⑥ 사전검토의견 보완내용 종합

7 세부보완내용

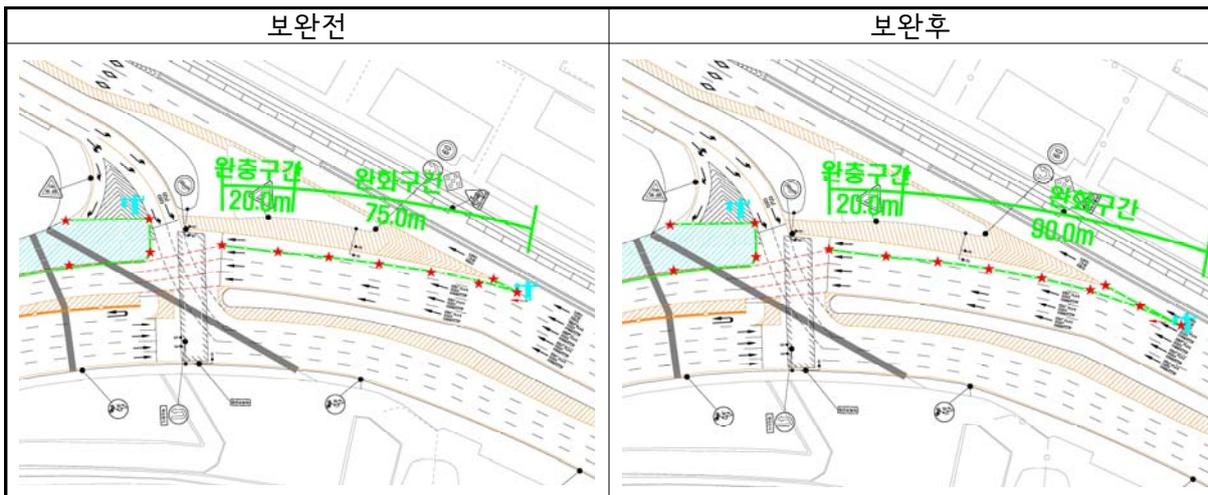
사전검토의견 2	<p><1단계></p> <p>완화구간 연장바람</p>
----------	-------------------------------------

☞ 완화구간을 75.0m→90.0m로 연장설치하였음

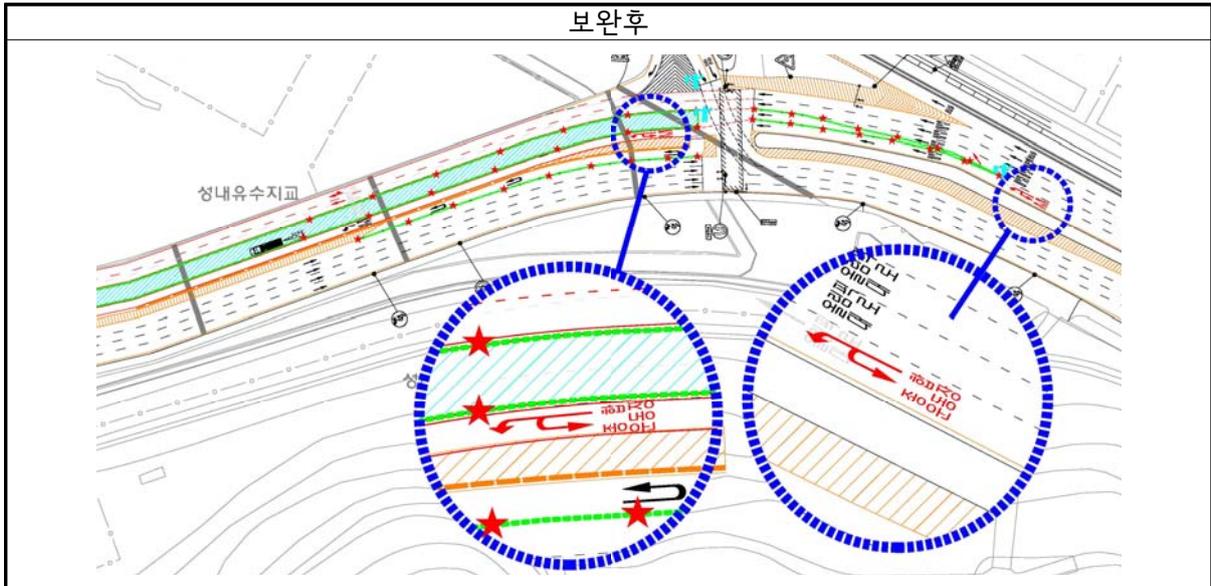
<p>사전검토의견 3</p>	<p><2단계> 2번 교차로 좌. 우회전 차로를 오진입한 차량은 차로 변경 불가하니, 전방에서 안내 및 경로유도 철저 바람</p>
-----------------	--

- ☞ 교통안내표지판을 후방 0m, 200m에 설치하고 노면표지를 추가하여 차로변경을 위한 안내 및 유도계획을 보강하였음

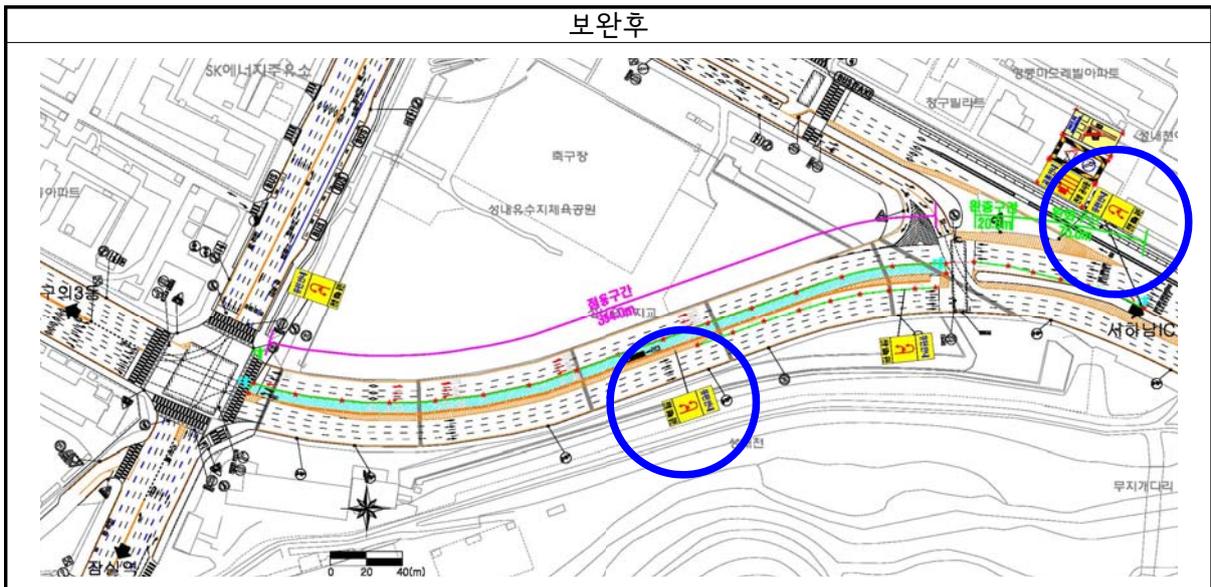
<p>사전검토의견 4</p>	<p><3단계> 유턴안내 전방추가 또는 유턴 제공방안 검토</p>
-----------------	--

- ☞ 유턴안내 표지판을 전방에 추가 설치하였음

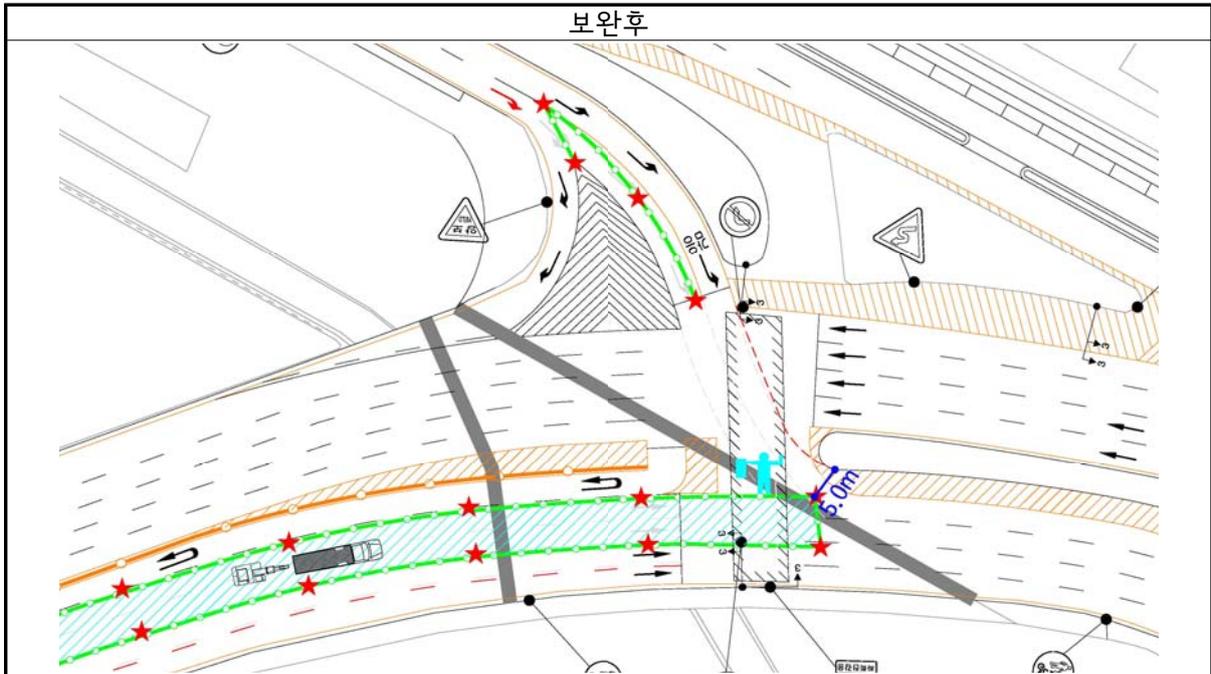
사전검토의견 5	<5단계> 3.성내유수교앞 삼거리에서 서하남IC 방향 좌회전시, 작업구간 추돌 우려가 있으니 폭원 추가확보 바람
----------	---

- ☞ 3.성내유수교앞 삼거리에서 서하남IC 방향 좌회전시 안전지대 포함 5.0m를 확보하여 원활한 회전이 가능하도록 계획하였음
